## **COMMUNAUTÉ DE COMMUNES DE L'AILLANTAIS À GUERCHY**

### **RAPPORT DE PRÉSENTATION AU CODERST PROJET D'ARRÊTÉ PRÉFECTORAL D'AUTORISATION D'EXPLOITER**

**Objet** : Demande d'autorisation d'exploiter une déchetterie.

### Scénario incendie du stockage de déchets verts :

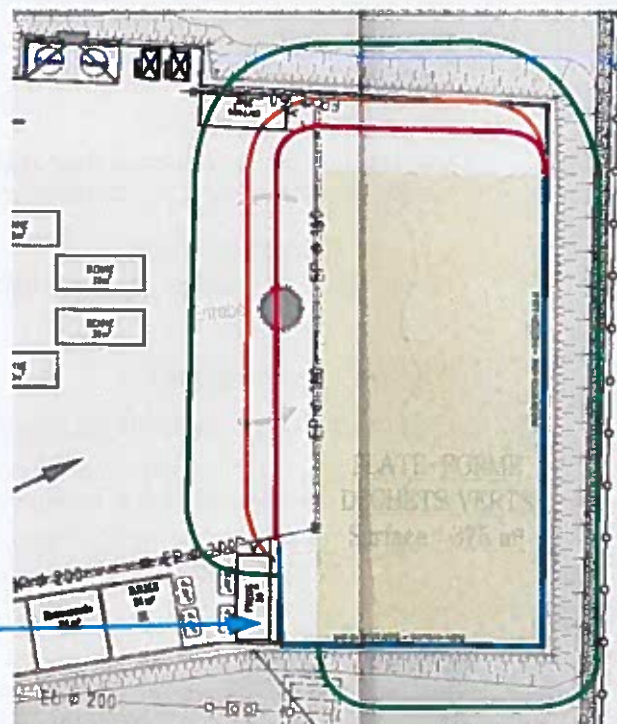
Les modélisations réalisées, en prenant en compte les écrans thermiques mis en place sur la plate-forme des déchets verts et dans le local de stockage des DDSM, donnent les distances d'effets suivantes :

### Scénario d'incendie des bennes à quai :

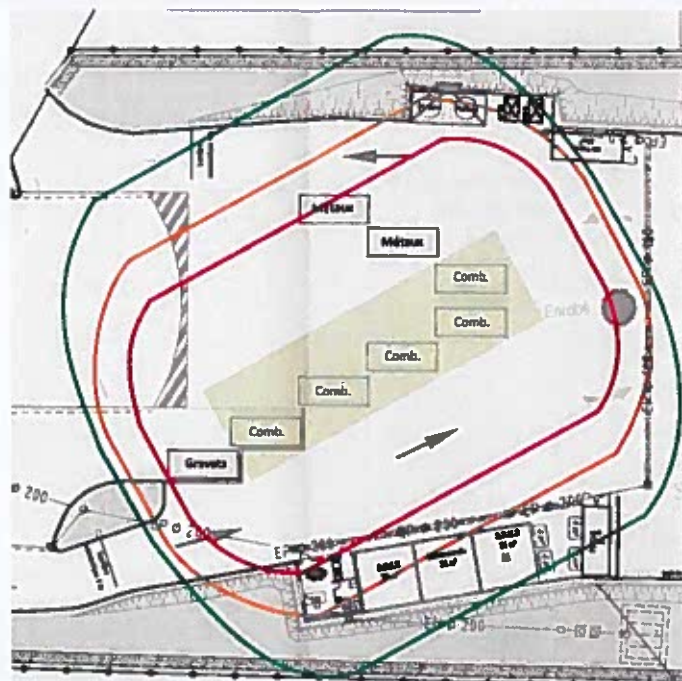
Les modélisations réalisées montrent que dans le seul scénario d'incendie des bennes à quai les flux thermiques de  $3 \text{ kW/m}^2$  peuvent sortir légèrement des limites de propriété. Par ailleurs ce scénario est majorant puisque le positionnement des bennes en fosse et l'effet des murs de quai ne sont pas pris en compte et que le scénario englobe un incendie simultané des 5 bennes de déchets.

Les scénarios d'accidents ont bien été évalués et modélisés et ne présentent quasiment aucun effet sur l'extérieur de l'installation.
